SPZOZ/DZPiZ/249/2020

Dotyczy: przetargu nieograniczonego na zadania pn: **sukcesywna 24 miesięczna dostawa jałowego sprzętu jednorazowego użytku dla SPZOZ w Wolsztynie; PN/19/2020.**

Na podstawie art. 38 ust. 2 ustawy z dnia 29 stycznia 2004r. - (tekst jedn.: Dz.U.2019.1843) Zamawiający udziela następujących wyjaśnień:

Pakiet nr 16, pozycja 1-2

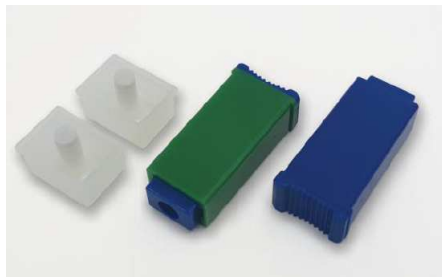
Czy Zamawiający dopuści nakłuwacze do palca jak na zdjęciu

Odpowiedź: Zamawiający podtrzymuje zapisy SIWZ.
